改善箇所説明図

【基準不適合発生箇所】

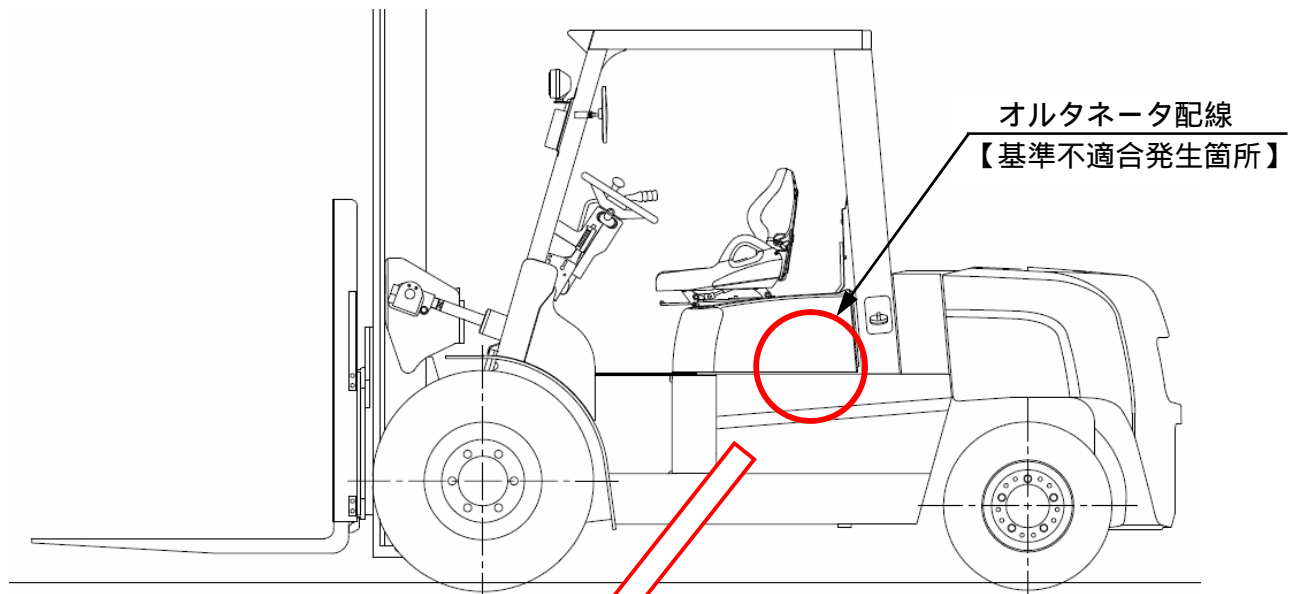
オルタネータ配線の固定方法が不適切なため、当該配線が油圧ホースと干渉する場合があります。そのため、そのままの状態で使用を続けると、オルタネータ配線が短絡し、火災にいたるおそれがある。

全車両、オルタネータ配線に保護被覆を追加し、固定クリップを使用して適切に固定する。

改善実施車は識別のため固定クリップに白ペンキでマーキングする。
